Onderwerp: RE: Adviesverzoek v.w.b. archeologie, landschappelijke waarden, hydrologie, weidevogels en natuurnetwerk (dossier nog uit te voeren ontgrondingsactiviteiten ter hoogte van Harm Smidswei, Kollumersweach))

De nog uit te voeren ontgrondingsactiviteit betreft het graven van de nieuwe watergang t.b.v. watercompensatie ten behoeve van het uitbreiden van het bedrijventerrein aan de Harm Smidswei in Kollumersweach.

Omschrijving en omvang van de ontgroning

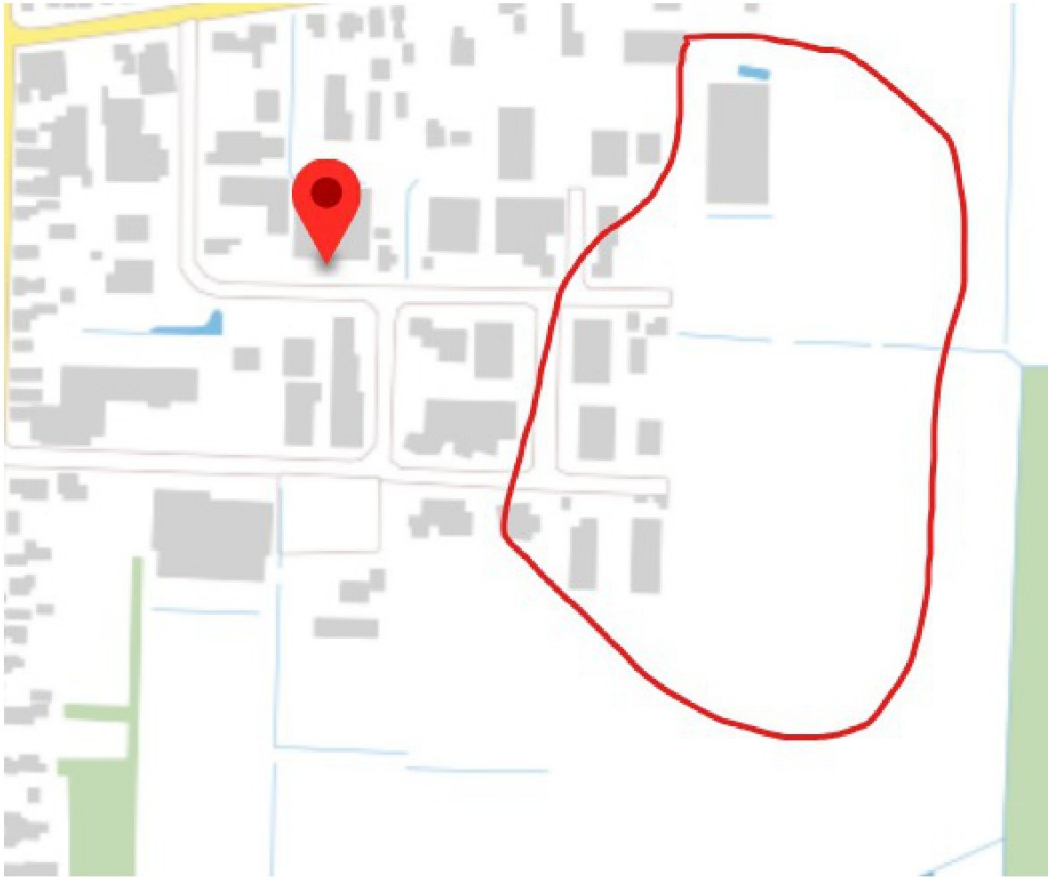
Wat is het doel van de ontgroning? Watercompensatie en verbeteren waterhuishouding

Wat is de totale oppervlakte (m²) van de ontgroning? Ca. 4.000 m².

Totale hoeveelheid (m³)? 9.011 m³.

Wat is de maximale diepte van de ontgroning t.o.v. maaiveld? 2,75 meter minus maaiveld voor de nieuwe watergang.
